Ministerio de OBRAS PÚBLICAS Y COMUNICACIONES	PAVIMENTACIÓN Y MANTENIMIENTO DE LA RUTA NACIONAL 12 (PY12)	CONVENIO MODIFICATORIO Nº 1
VERSION Nº: **01**	TRAMO 2+500 A 37+400 Y ACCESO A NANAWA	Fecha: **Febrero de 2025**

"PROYECTO DE MEJORAMIENTO Y CONSERVACIÓN DE LA RUTA NACIONAL PY12, TRAMO CRUCE NANAWA – GENERAL BRUGUEZ Y ACCESOS"

JUSTIFICACIÓN TÉCNICA

CONVENIO MODIFICATORIO N°1

BACHEO SUPERFICIAL Y PROFUNDO EN CALZADA EXISTENTE - TRAMO: 2+500 - 10+000

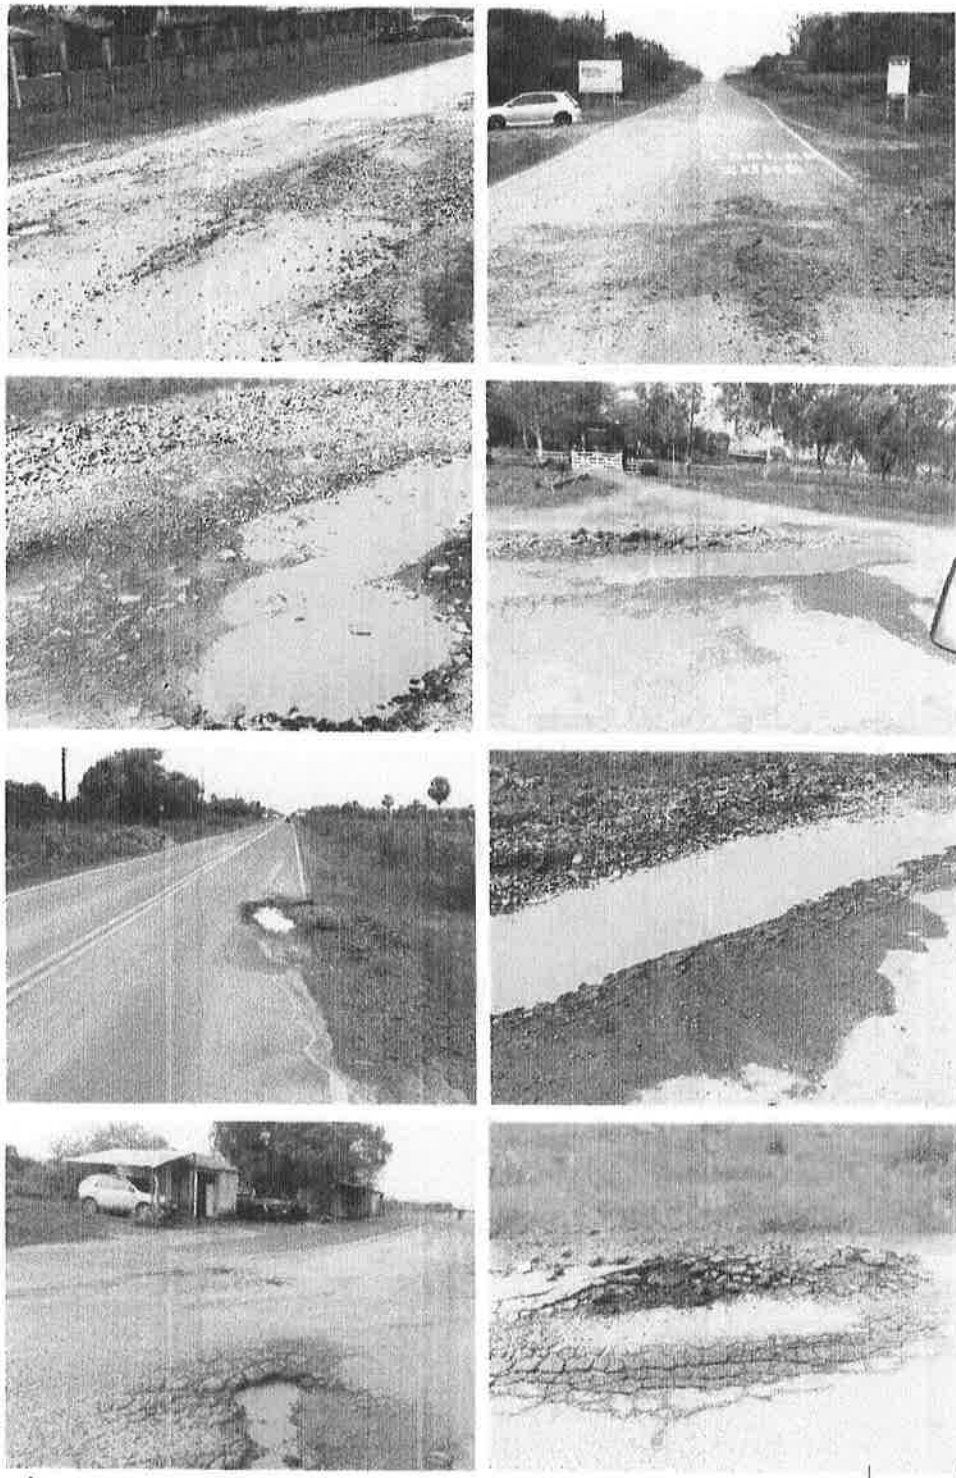
- **Incorporación de bacheo profundo:** Se sugiere aclarar el alcance (descripción y magnitud del área a bachear) de los trabajos, dado que el proyecto original incluye la demolición completa de la calzada existente.

Se incorpora este ítem a efecto de garantizar el núcleo del terraplén del nuevo proyecto a construir. en este sentido entre las progresivas 2+500 y 10+000 el terraplén de la carretera actual pasará a formar parte del núcleo del terraplén del proyecto objeto de este contrato, y por cuanto el estado superficial actual del mismo presenta deterioros visibles tipo ahuellamientos, fisuras, agrietamientos, baches superficiales y baches profundos, desplazamientos , es decir todo tipo de deterioro y que debido al tiempo transcurrido el agua superficial habría debilitado las capas inferiores de la actual calzada y por cuyo motivo y con el afán de homogeneizar y uniformar las capacidades de soporte de la base

de asiento de las capas superiores , será necesario realizar intervenciones continuas o aisladas y puntuales del núcleo mismo del terraplén coincidente con el proyecto a ejecutar. Entendemos que transcurrido el tiempo y la no conservación del tramo asfaltico existente y considerando que este ítem no fue previsto como tal, creemos necesario aplicar este tipo de intervención. Este ítem es diferente al ítem contractual de Remoción de Pavimento existente el cual fue eliminado en el presente CM N°1.

Se ajuntan PDF de sección típica de la situación mencionada más arriba, mapeo y cuantificación del mismo por progresivas y algunas fotos representativas de la situación.
